志賀原子力発電所2号炉 敷地周辺の地質・地質構造について

敷地近傍の断層の評価
(コメント回答)

2021年9月8日
北陸電力株式会社

- 本日は、第973回審査会合でのコメントを踏まえ、新たに追加したデータを加えて、敷地近傍の断層の評価について説明する。

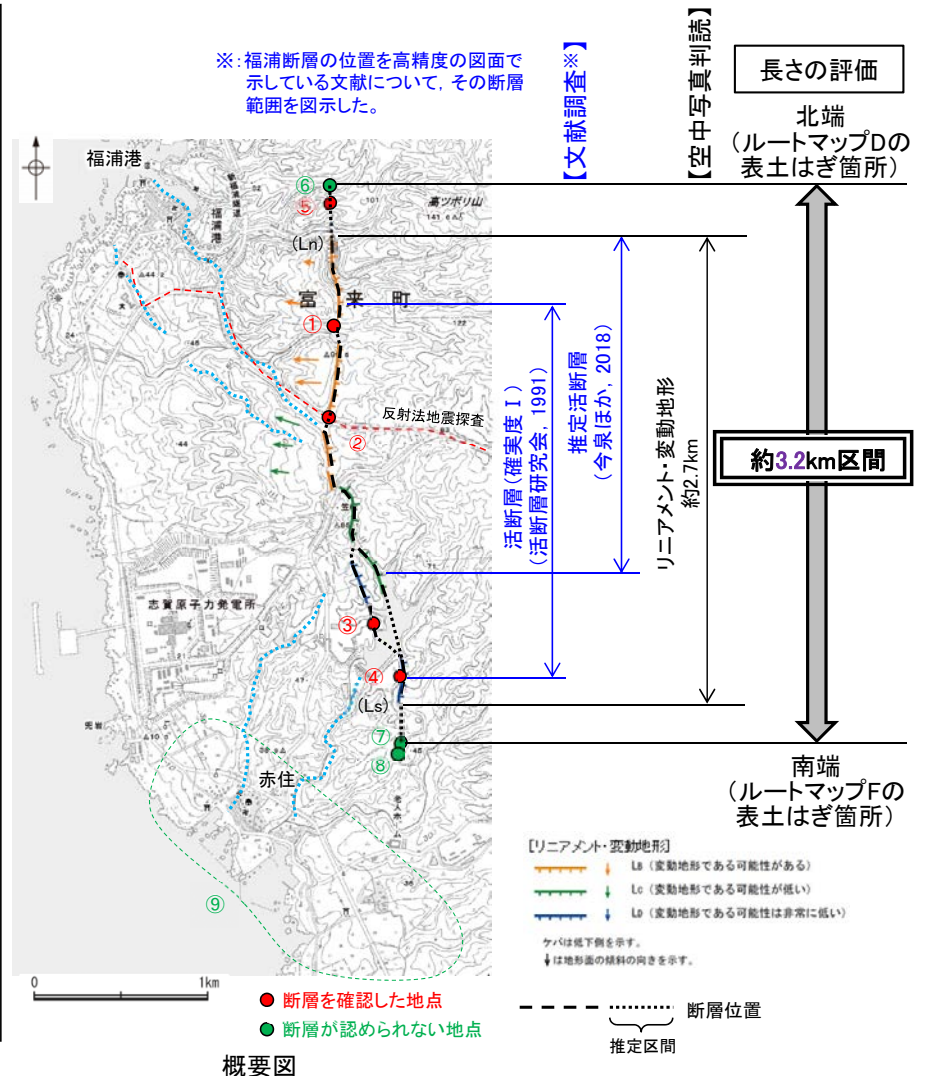
■北端(P.88~99)

- 福浦港東部のLn地点以南には逆向きの低崖が連続するが、福浦港東部のLn地点以北においては、逆向きの低崖等のリニアメント・変動地形は判読されない。
- 断層北方の福浦港東部に位置するルートマップA(図中⑤)において表土はぎ調査を実施した結果、確認した断層を福浦断層と評価した。
- その北方延長に位置するルートマップD及びE(図中⑥)において表土はぎ調査を実施した結果、穴水累層の岩盤が連続して分布し、福浦断層に対応する断層は認められない。
- 断層の北方延長位置において、断層が確実に認められないことを確認したルートマップDの表土はぎ箇所を福浦断層の北端と評価。

■南端(P.100~109)

- 大坪川ダム付近のLs地点以北には逆向きの低崖が連続するが、大坪川ダム付近のLs地点以南においては、逆向きの低崖等のリニアメント・変動地形は判読されない。
- 大坪川ダム左岸(図中④)で確認した断層の南方延長に位置するルートマップF(図中⑦)及びG(図中⑧)において表土はぎ調査を実施した結果、穴水累層の岩盤には断層は認められず、ボーリング調査の結果、岩盤上面はほぼ水平である。
- さらに南方(図中⑨)に分布する中段段丘 I 面及び高位段丘 I a面の旧汀線高度ないし段丘面内縁標高はほぼ同じ高度で連続する。
- 断層の南方延長位置において、断層が認められないことを確認したルートマップFの表土はぎ箇所を福浦断層の南端と評価。

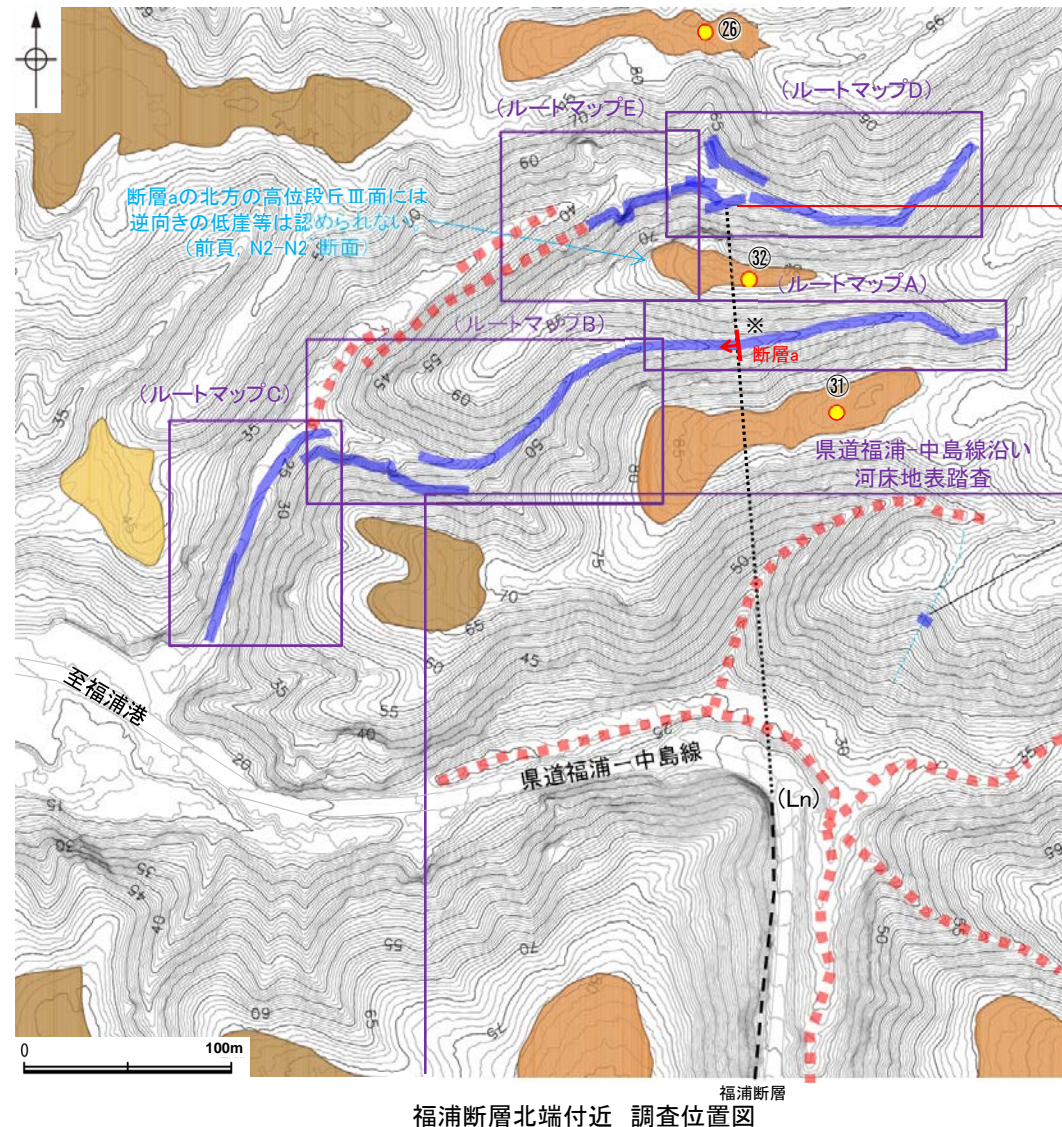
- リニアメント・変動地形が判読されない断層北方の福浦港東部において、表土はぎ調査(ルートマップA)を行った結果、断層a※が認められた(P.92)。この断層aは、走向・傾斜が福浦断層と調和的であること、南方の県道福浦-中島線沿いの河床に露頭が欠如する区間があることから、福浦断層の一部と評価した。
- その北方延長において表土はぎ調査(ルートマップD及びE)を行った結果、新鮮で堅硬な凝灰岩等の露頭が連続して分布し、断層aの北方延長位置も含めて、福浦断層に対応する断層は認められない(P.95, 96)。
- したがって、断層aの北方延長位置において、断層が確実に認められないことを確認したルートマップDの表土はぎ箇所を福浦断層の北端と評価した。
- なお、県道福浦-中島線の北東方に位置する谷及び鞍部にあたる地点においても、表土はぎ調査を行った結果、福浦断層から分岐する断層は認められない(P.97)。

※: 第973回審査会合時には、ルートマップAにおいて認められた断層aは、北方延長のルートマップD (P.95) 及び南方延長の県道福浦-中島線沿いの河床(補足資料2.2-1(5))には断層が認められないことから、連続性がない局所的に分布する断層であり、福浦断層に対応しないと評価していた。

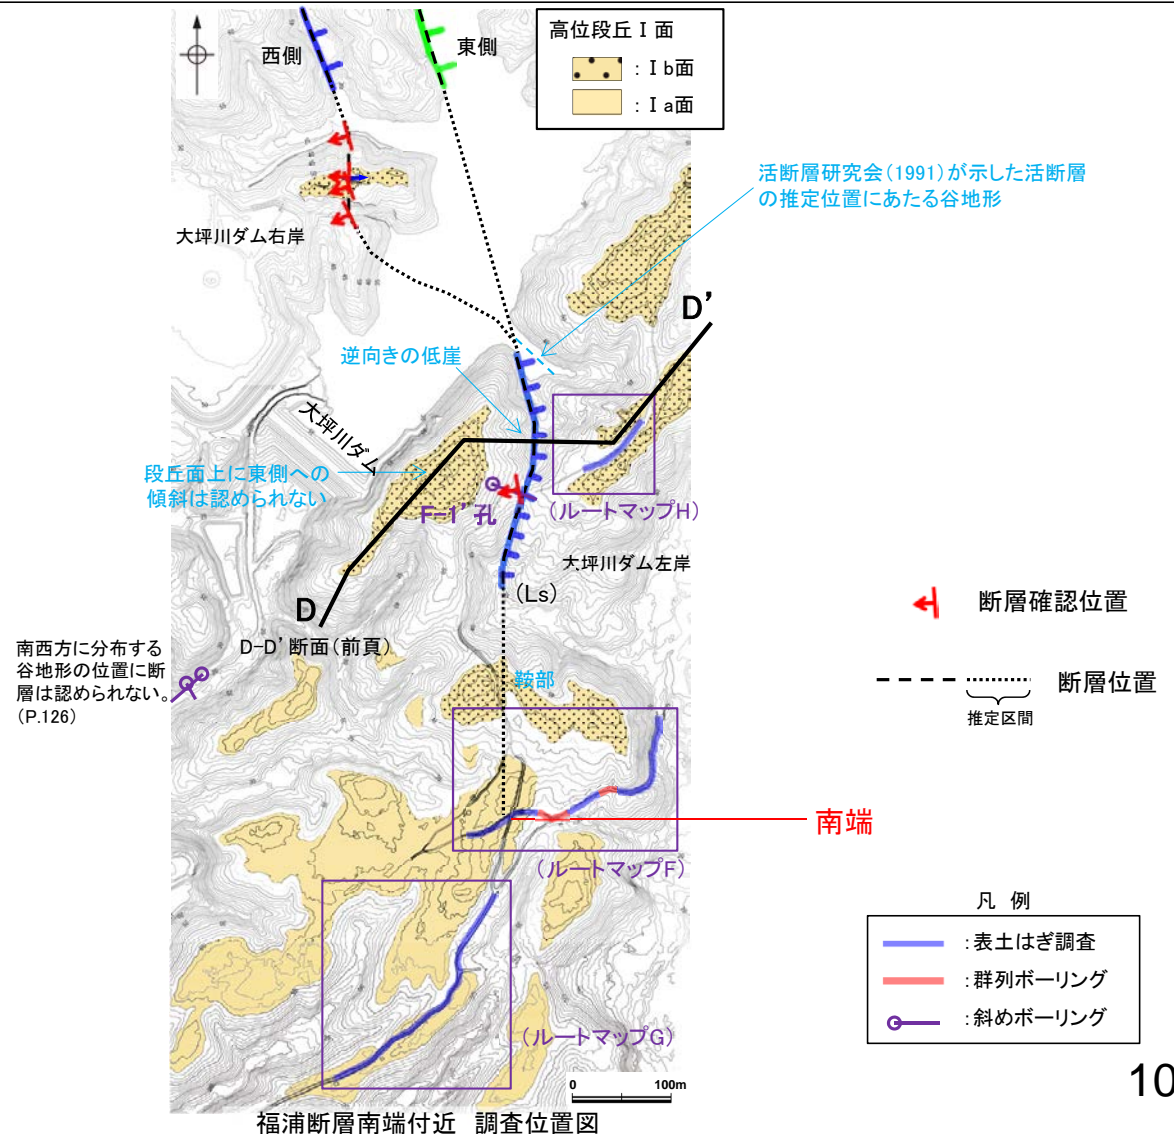
コメントNo.10の回答

- 大坪川ダム右岸では、東側と西側の2本の断層が推定される。地形調査の結果、東側の断層の延長位置には逆向きの低崖が認められるが、西側の断層の延長位置に分布する段丘面には東側への傾斜は認められないこと(前頁、D-D'断面)、南西方に分布する谷地形の位置に断層は認められない(P.126)ことから、大坪川ダム左岸では、断層は1本に収れんしているものと判断した。
- 大坪川ダム左岸において実施したボーリング調査(P.81、F-1' 孔)により確認した断層の南方延長において、表土はぎ調査(ルートマップF、G)を実施した結果、岩盤には断層は認められず(P.104、105)、ボーリング調査の結果、岩盤上面はほぼ水平である(P.106)。
- さらに南方に分布する中位段丘I面及び高位段丘Ia面の旧汀線高度ないし段丘面内縁標高は、ほぼ同じ高度で連続する(P.108、109)。
- したがって、断層の南方延長位置において、断層が認められないことを確認したルートマップFの表土はぎ箇所を福浦断層の南端と評価した。
- なお、大坪川ダム左岸において、活断層研究会(1991)が示した活断層の推定位置にあたる谷地形の延長位置で実施した表土はぎ調査(ルートマップH)の結果、福浦断層から分岐する断層は認められない(P.107)。

赤色立体地図(航空レーザ計測データにより作成)

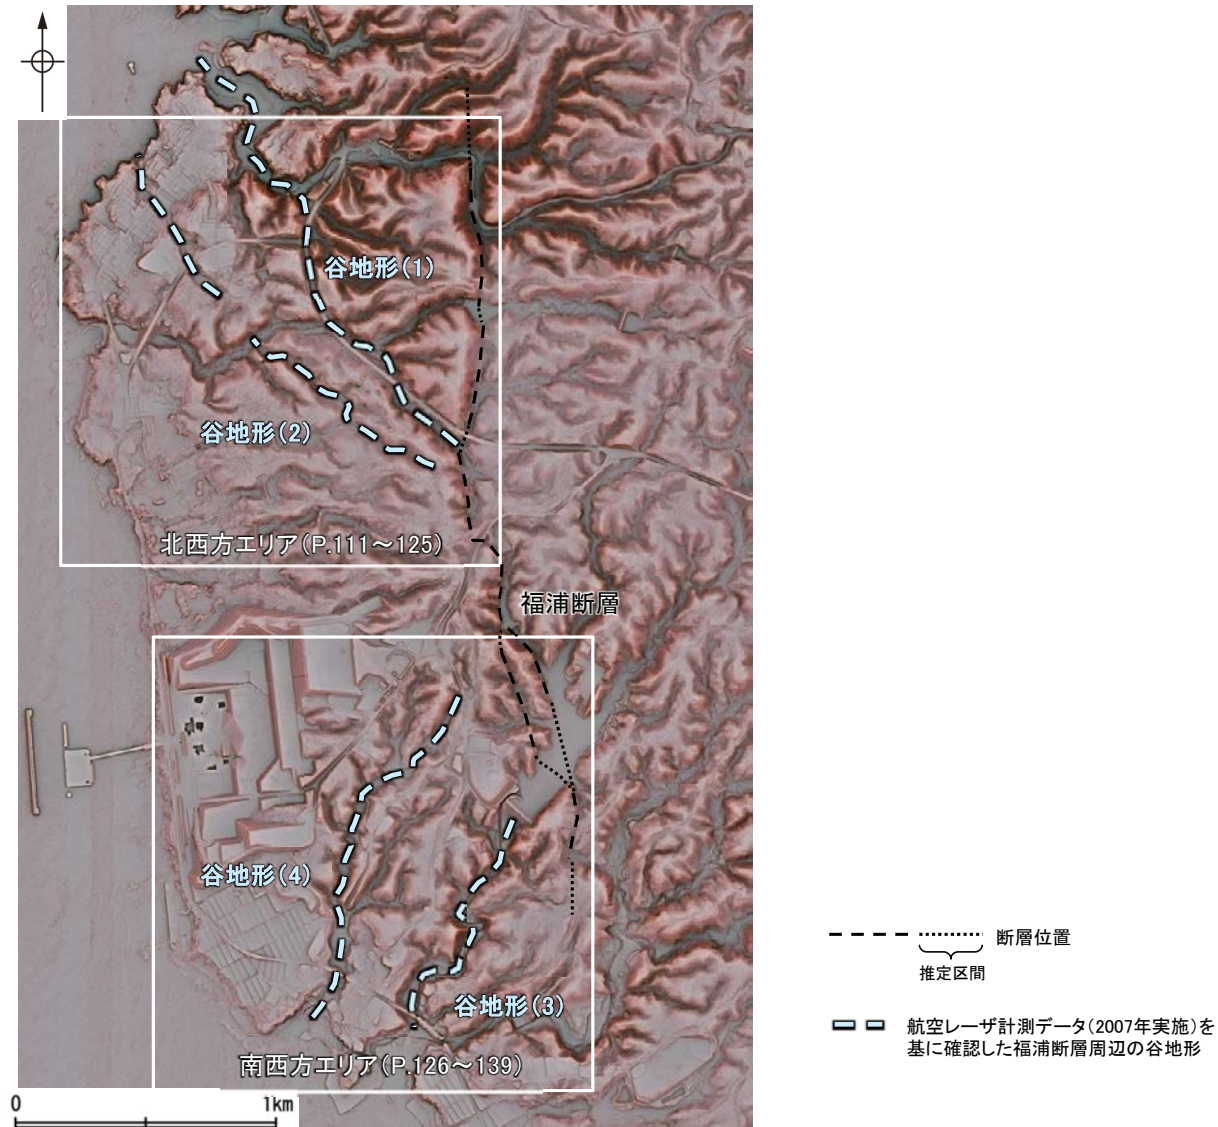
- 福浦断層は、後期更新世以降の活動が否定できない断層のうちで最も敷地に近い位置に分布することを踏まえ、その分布をより詳細に確認するために、同断層から分岐する断層の存否について確認することとした。
- 下図のとおり、福浦断層に近接していくつかの谷地形が分布しており、同地形にはリニアメント・変動地形は判読されないが、福浦断層から分岐する断層の存否を確認するために、地形調査及び地質調査を実施した。
- 調査は、福浦断層の北西方に分布する2つの谷地形(谷地形(1)、谷地形(2))、南西方に分布する2つの谷地形(谷地形(3)、谷地形(4))を対象に実施した。

コメントNo.10の回答

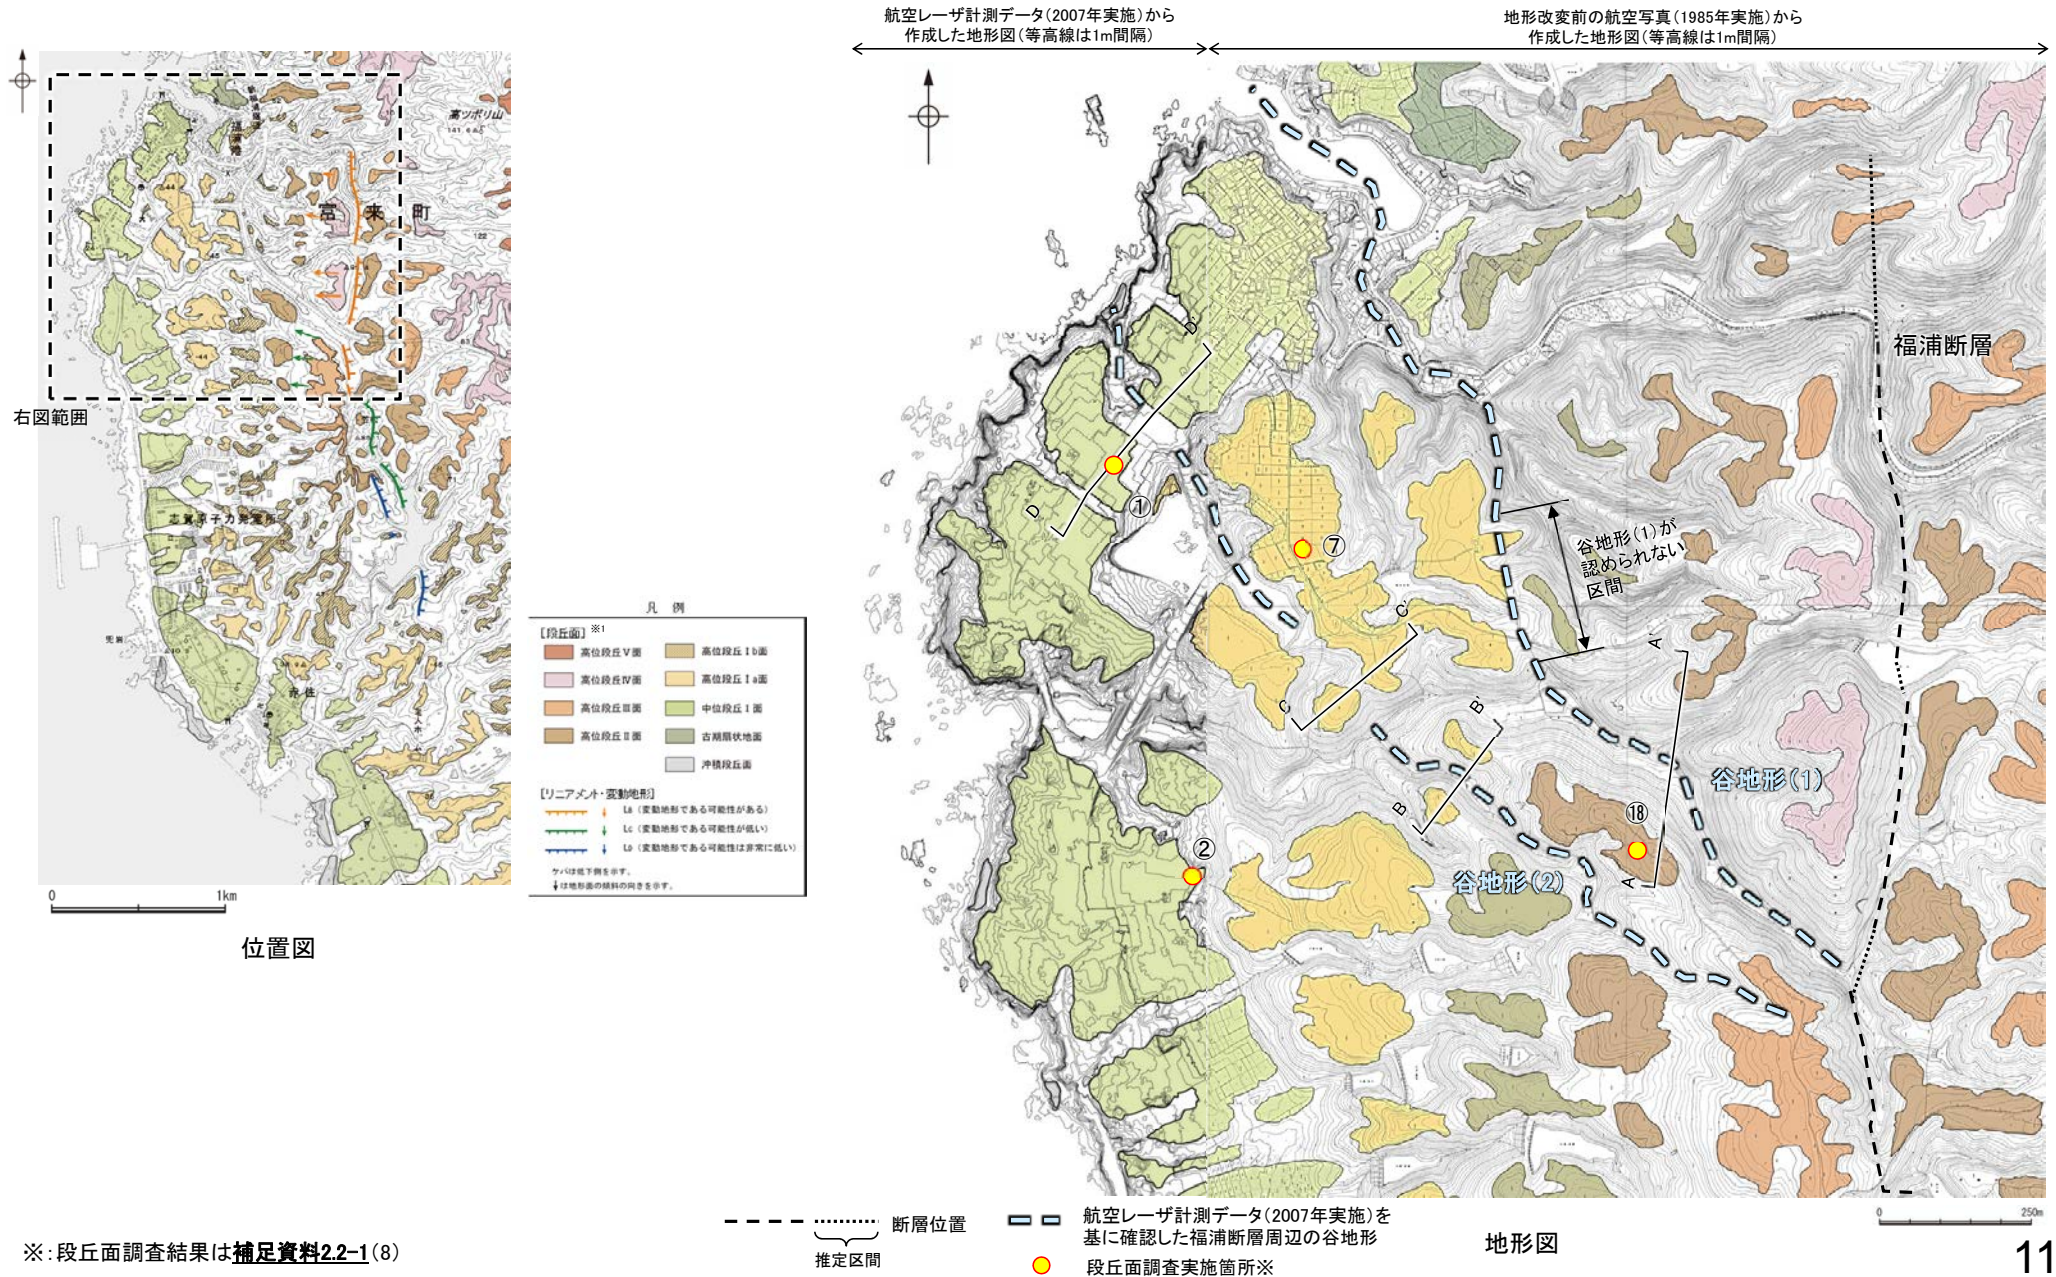
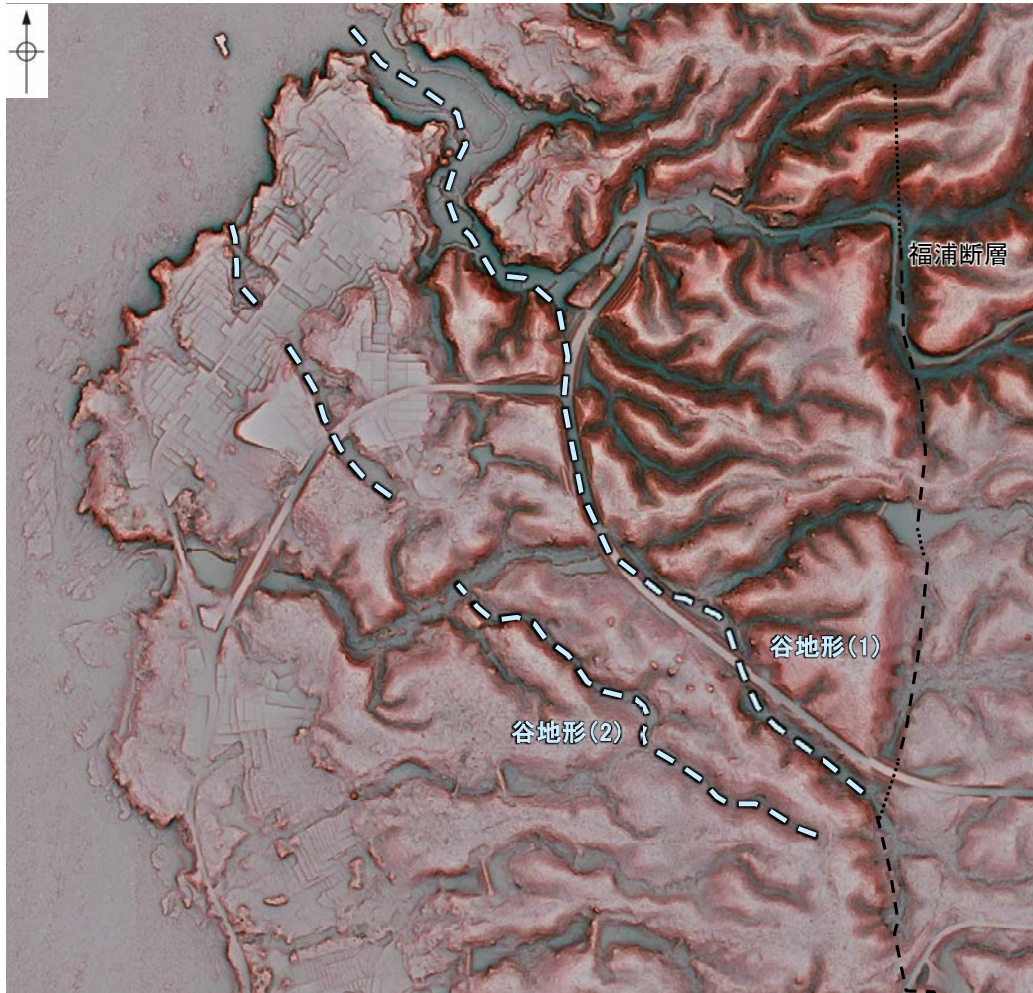
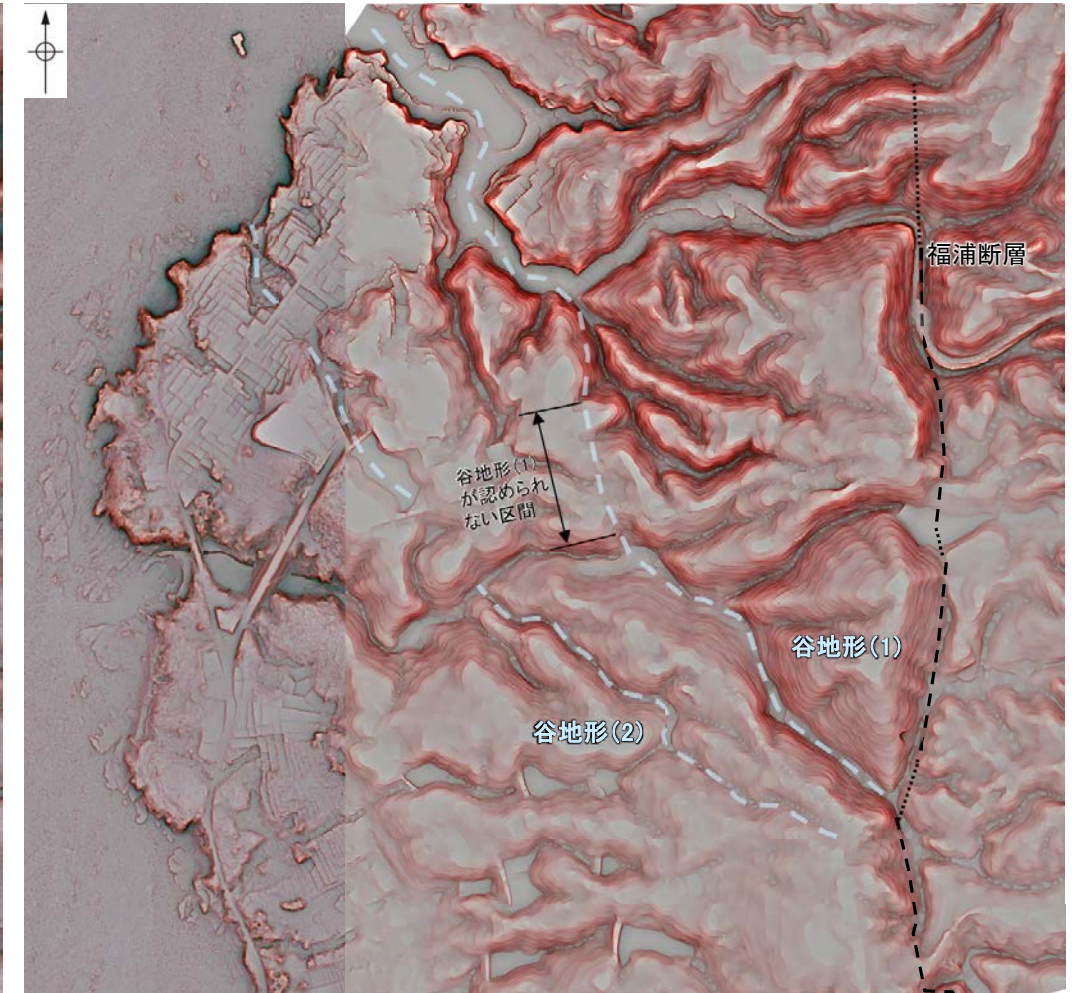
コメントNo.10の回答

- 現在、谷地形(1)沿いに県道が建設されていることから、地形改変前の航空写真(当社撮影(1985), 縮尺8千分の1)を用いて、改変前の地形を確認した。
- 改変前の地形において、谷地形(1)は中央部で連続せず(次頁)、高位段丘Ⅰ面が横断して分布する。
- 谷地形(1)及び谷地形(2)は、直線性に乏しく湾曲して分布する。
- 谷地形(1)を挟んで分布する高位段丘Ⅱ面に高度差がなく、谷地形(2)を挟んで分布する中位段丘Ⅰ面及び高位段丘Ⅰa面に高度差がない(次々頁)。

・地形改変後に実施した航空レーザー計測データ(2007年実施)から作成した赤色立体地図(左図)では県道に沿って谷地形(1)が連続するが、地形改変前の航空写真(1985年実施)から作成した赤色立体地図(右図)で確認したところ、谷地形(1)は中央部で連続しない。
